**PEDIDO DE ESCLARECIMENTO N.º 04 –  
CONCORRÊNCIA PÚBLICA N.º 07/2017**

CONCORRÊNCIA 07/2017  
Processo: 23066.039015/2017-55

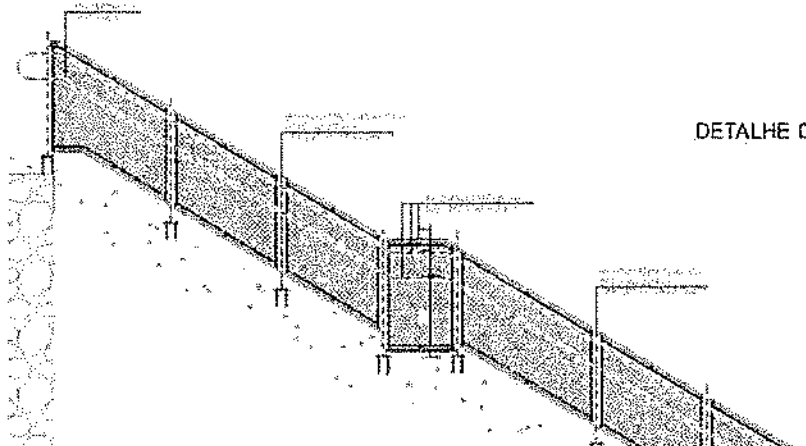
*O item 9.1 da planilha cita um guarda corpo em aço galvanizado conforme projeto, no entanto o projeto informa tubos de aço inox.*

*Favor informar qual será utilizado para a montagem da planilha de preços.*

Utilizar o material adotado na planilha. O tubo de aço inox foi substituído após avaliação do engenheiro com a arquiteta

Após consulta a Setor de Orçamento informamos que devem ser seguidos os conteúdos de quantitativos e descritivos da planilha de modo a garantir a isonomia das propostas apresentadas pelos demais licitantes.
